# Réponse à l'avis de l'autorité environnementale Projet de parc photovoltaïque

**Commune de Tracy-sur-Loire  
Lieu-dit "les Champs des froids"**

La MRAe de Bourgogne-Franche-Comté a émis un avis en date du 20 septembre 2019, n°BFC-2019-2227(Annexe 1).

L'objectif du présent document est d'apporter des éléments de réponse aux remarques formulées dans cet avis.

## Tracé potentiel de raccordement

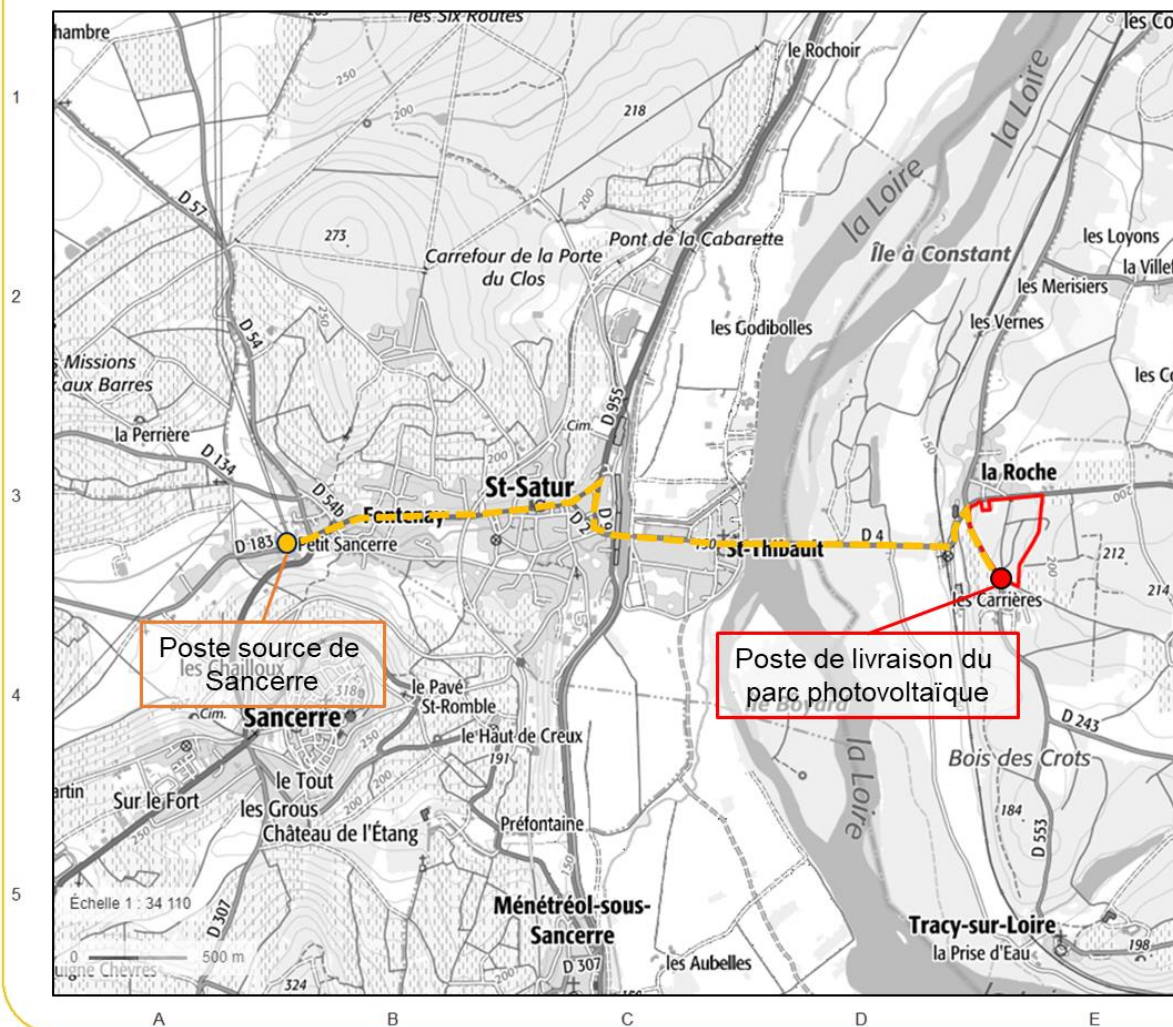
**Extrait avis MRAe** : la MRAe recommande de compléter l'étude en précisant les effets du raccordement au poste de Sancerre, et de prévoir, le cas échéant, des mesures d'évitement, de réduction et ou compensation adaptées.

La solution définitive de raccordement au réseau public d'électricité ne sera connue qu'après l'obtention du permis de construire, conformément aux dispositions imposées par ENEDIS, en charge des travaux de raccordement. Le poste source le plus proche du projet disposant d'une capacité réservée suffisante pour satisfaire la puissance de raccordement du parc solaire de Tracy-sur-Loire appartient au S3REnR de la région Centre Val-de-Loire et correspond au poste source de Sancerre.

A ce stade, le raccordement le plus probable est donc un raccordement direct au poste-source de Sancerre situé à l'ouest du projet. Sur la base du retour d'expérience des autres projets construits, le tracé probable de raccordement consisterait à se connecter à ce poste-source via la création d'un câble souterrain passant le long des voiries publiques existantes. Ainsi, le tracé probable envisagé est cartographié ci-dessous. Il fait environ 4,3 km et traverse essentiellement des milieux urbains et péri-urbains. Il longera a priori plusieurs routes départementales dont la RD 4, la RD 2 et la RD 955.

Les impacts potentiels liés à la phase de raccordement du parc solaire au réseau électrique sont les suivants :

- Modification potentielle de la nature du sous-sol (suite au remblaiement des tranchées), limitée en profondeur.
- Destruction localisée et temporaire du couvert végétal, par la circulation des engins et par la création des tranchées. Concernant la traversée de la Loire, la technique de franchissement la plus probable étant l'encorbellement, aucun impact n'est attendu sur les milieux aquatiques.
- Perturbation temporaire de la circulation routière. Au vu de la nature des travaux et du trafic présent sur les axes concernés, les impacts attendus sont modérés.
- Nuisances sonores et émissions de poussières pendant le chantier. Les impacts attendus sont faibles à négligeables (incidence sonore faible en intensité et en durée – émissions de poussières limitées).

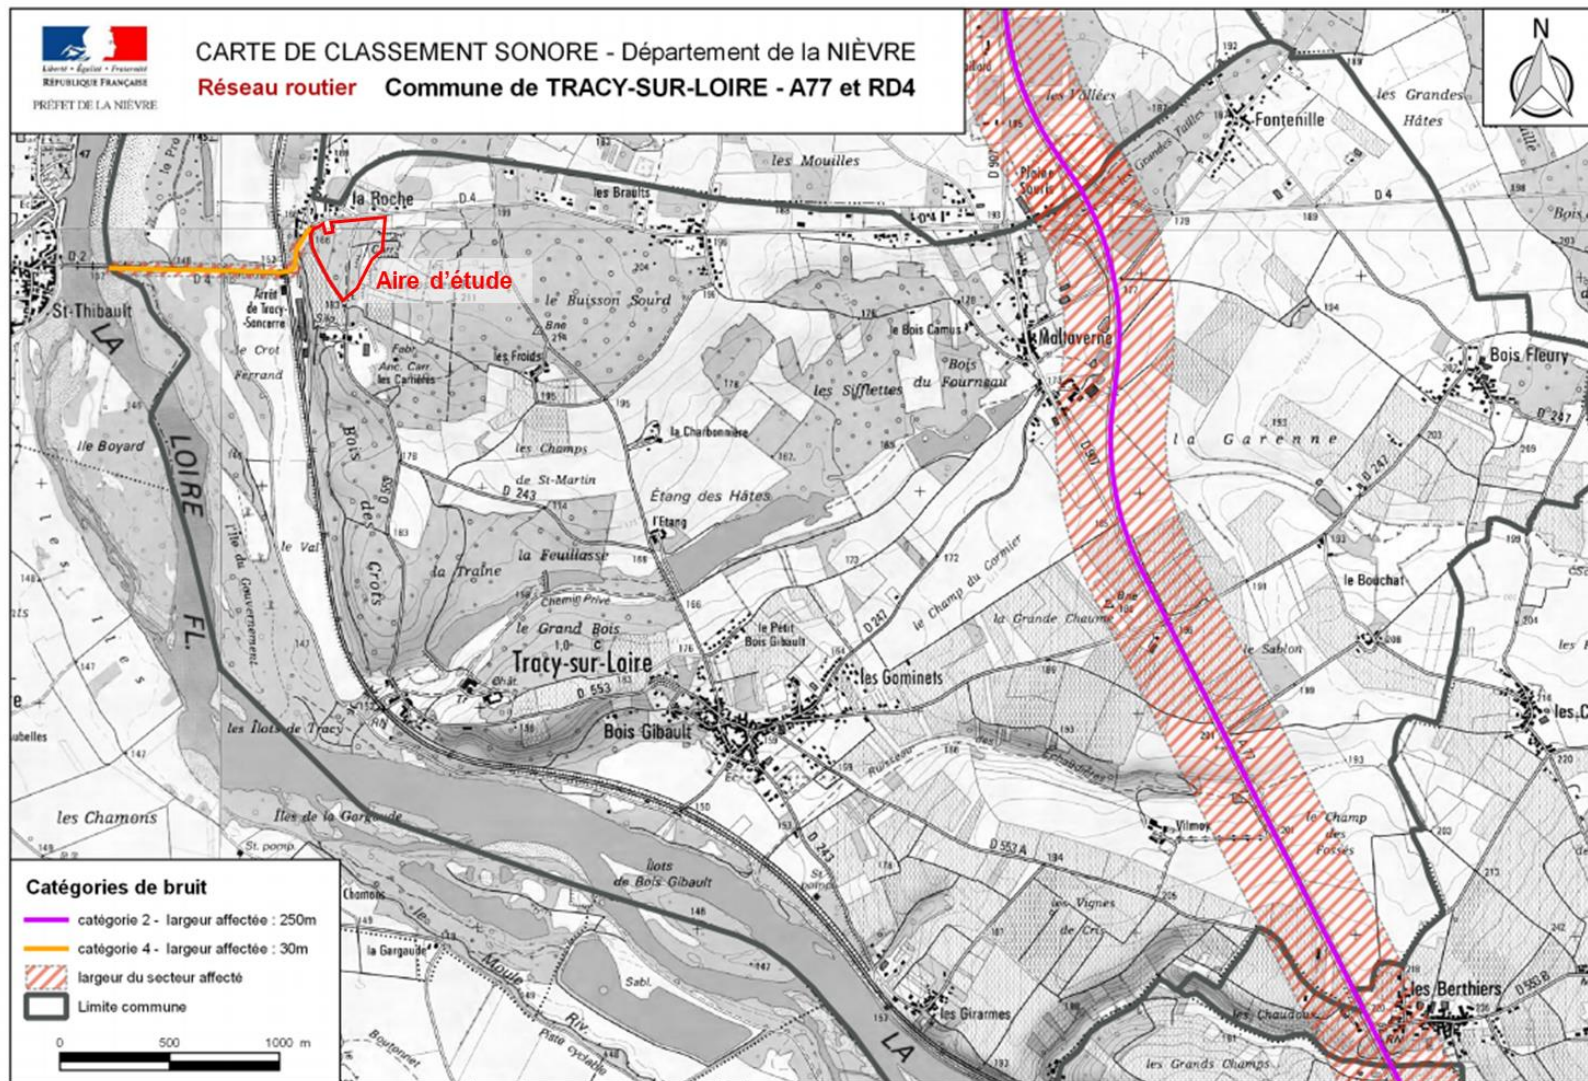
**Extrait avis MRAe :** *Du fait de la proximité de zones habitées, une étude acoustique sur le périmètre de la zone d'étude aurait pu être menée.*

La commune de Tracy-sur-Loire se situe dans une zone rurale. Elle est éloignée de centres urbains comme celui de Nevers, à environ 45 km de la zone d'implantation du projet.

Toutefois, le territoire communal est traversé par la route départementale 4, infrastructure structurante (> 2000 véhicules/jour), qui est partiellement classée dans les infrastructures de transport présentant une nuisance sonore de niveau 4 (cf. carte ci-dessous).

En 2018, le trafic moyen journalier sur cet axe était de 3 097 véhicules dont 12,52 % de poids-lourds (Annexe 2). **La zone d'implantation du projet est directement longée au nord par cet axe routier.**

**L'ambiance sonore des habitations présentes au nord de l'aire d'étude et bordant cet axe routier est donc directement influencée par ce trafic.**

Comme indiqué au paragraphe 2.2.2.3 de l'étude d'impact (Chapitre III), l'émergence de bruit apportée par le parc solaire sera très faible, et inférieur au seuil réglementaire de 5 dB(A). Il n'est donc pas jugé nécessaire de réaliser des mesures du niveau sonore ou de mettre en place des mesures supplémentaires. Cependant, les éléments apportés dans la section 3.2.2 à partir de la page 35 permettent de compléter l'analyse.

## Zone d'influence visuelle

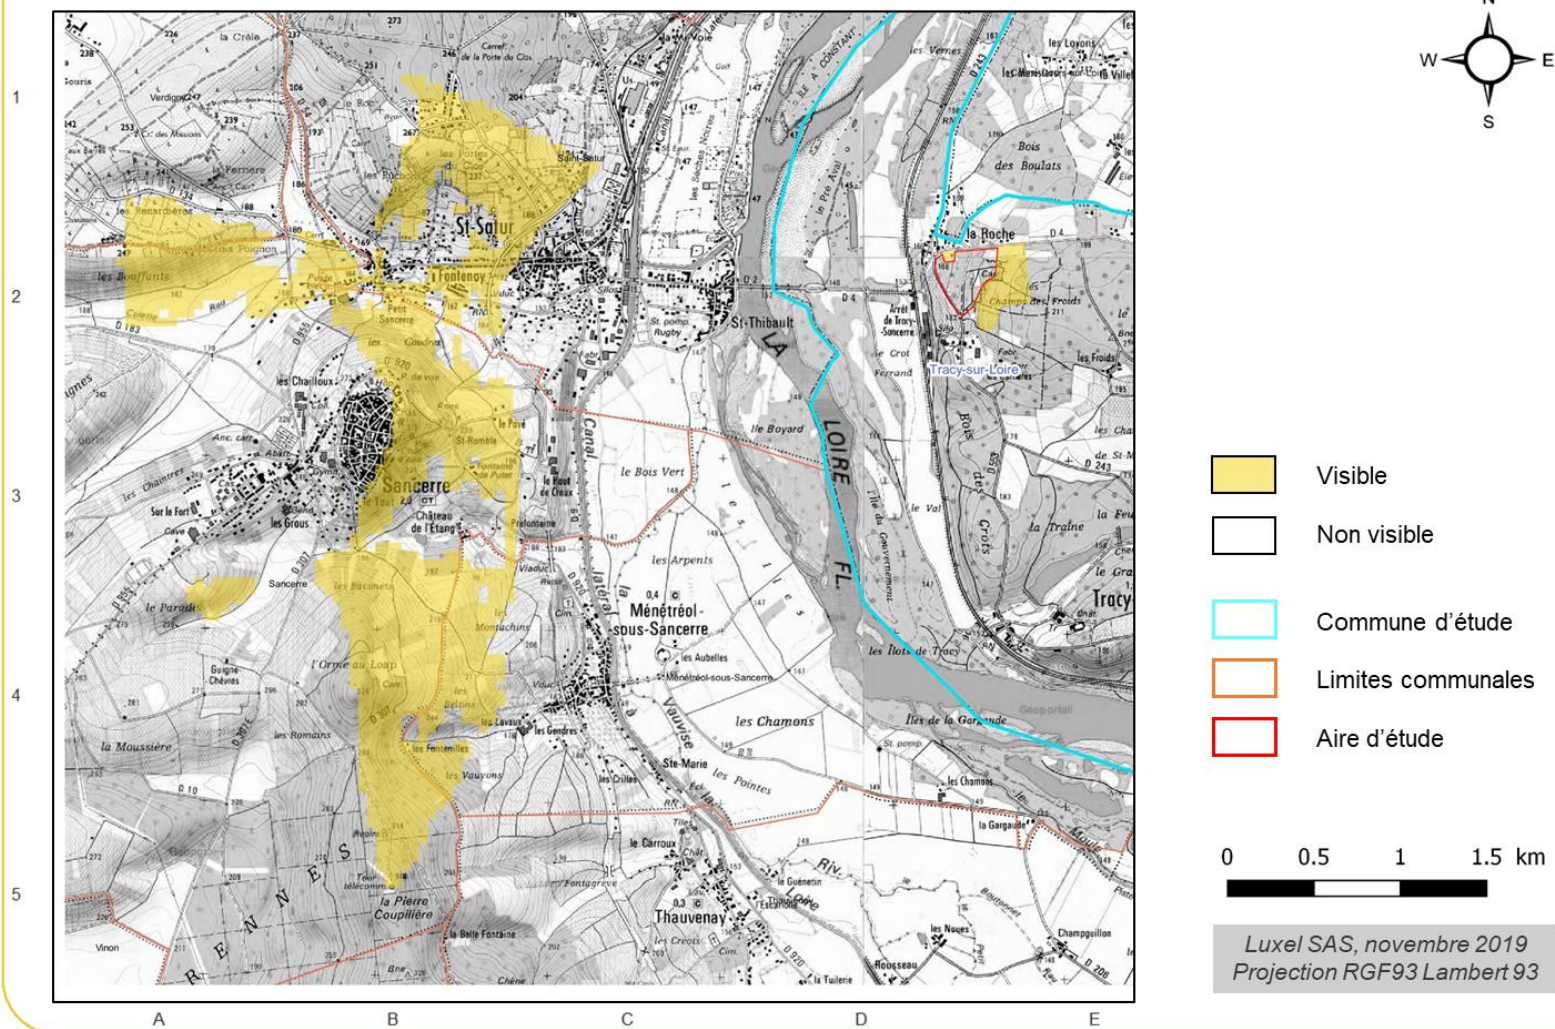
**Extrait avis MRAe :** *L'analyse des effets sur le paysage permet d'apprécier l'insertion paysagère du projet. Quelques photomontages permettent d'imaginer le projet depuis divers points de vue choisis aux alentours. Des coupes et une carte affichant la zone d'influence visuelle du projet sur un rayon de quelques kilomètres auraient pu utilement compléter l'étude.*

La carte « zone d'influence visuelle » présentée ci-dessous permet de modéliser les perceptions théoriques sur le territoire. **Elle est réalisée de manière maximaliste** : le parc photovoltaïque est considéré comme visible dès lors qu'au moins une partie du parc (d'une hauteur maximale fixée à 3 mètres) est perceptible. Elle ne prend pas en compte la distance qui réduit les perceptions.

L'ensemble des zones en jaune correspondent aux secteurs d'où des vues potentielles sont possibles **sur au moins une partie de l'aire d'étude**. Les secteurs non colorés ne sont pas exposés à une vue sur le site du projet.

Les photomontages réalisés permettent de caractériser précisément les perceptions du parc photovoltaïque depuis les environs proches et lointains.

## Analyse des effets cumulés

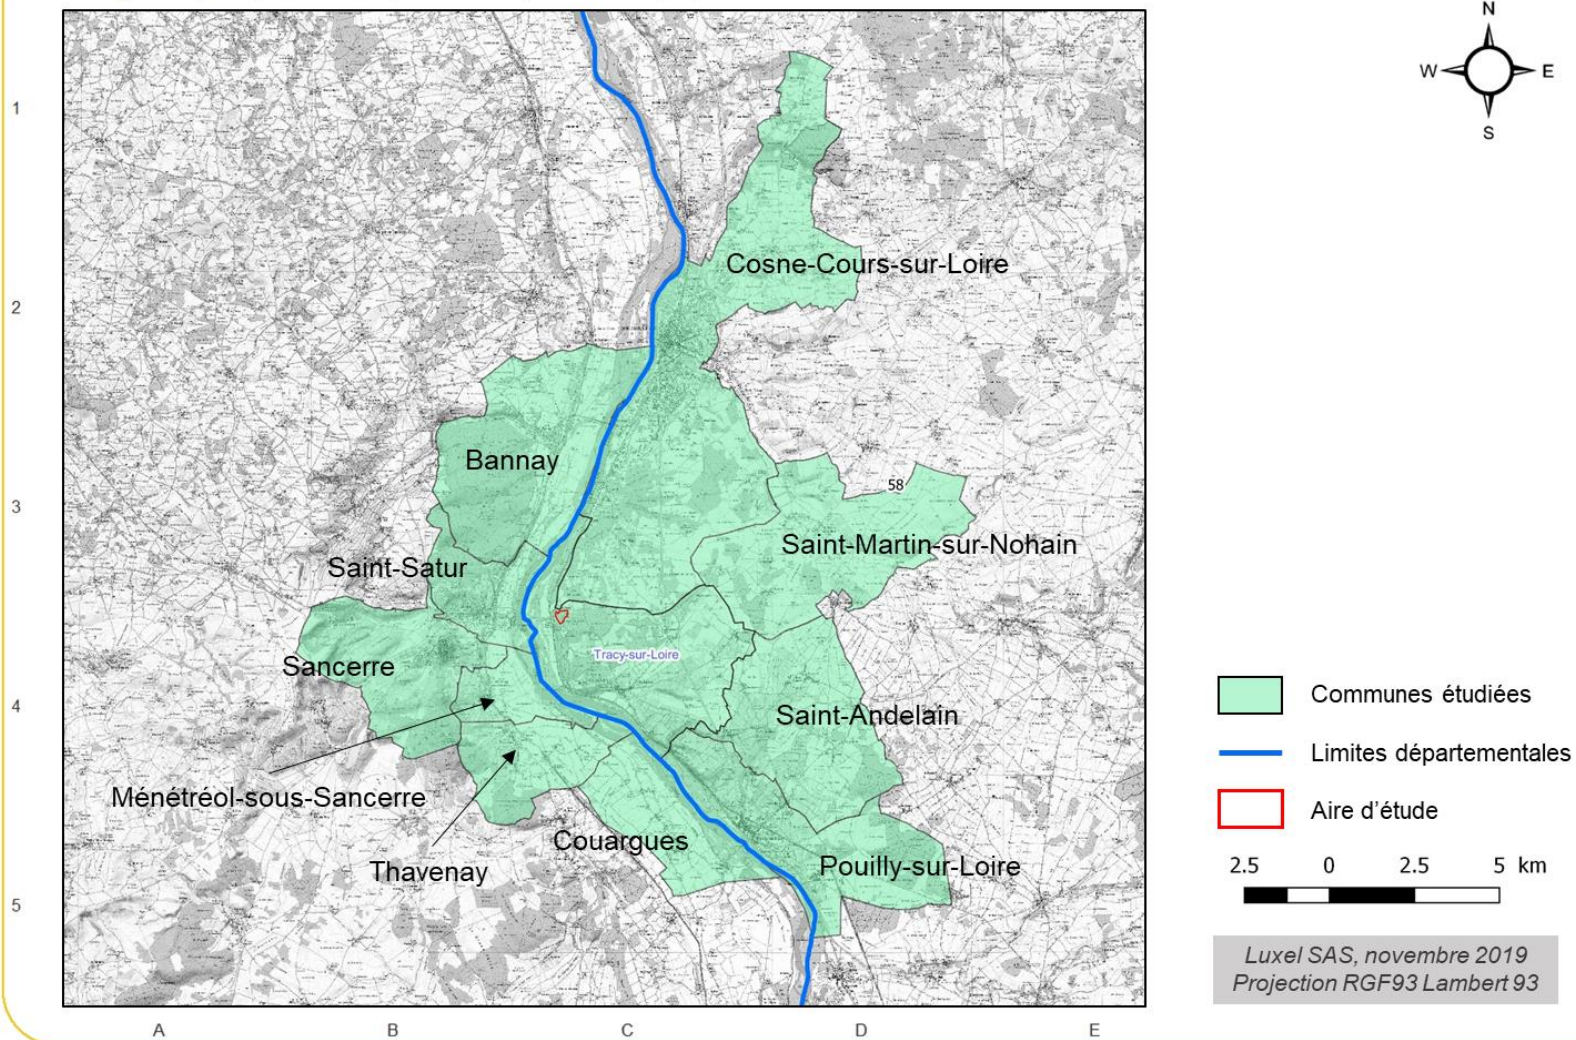
**Extrait avis MRAe :** *Le document indique qu'un recensement des projets a été mené sur le périmètre de la commune de Tracy-sur-Loire et de ses communes limitrophes. Les critères du choix de cette aire d'étude méritent d'être précisés et la zone choisie mériterait d'être affichée sur une carte.*

L'aire d'étude retenue pour l'analyse des effets cumulés correspond à la zone d'influence potentielle du projet élargie aux communes limitrophes de Tracy-sur-Loire.

Elle permet d'identifier les projets qui, du fait de leur localisation à proximité du projet et/ou de leurs impacts potentiels, sont susceptibles d'induire des effets cumulés avec ceux du présent projet de parc solaire.
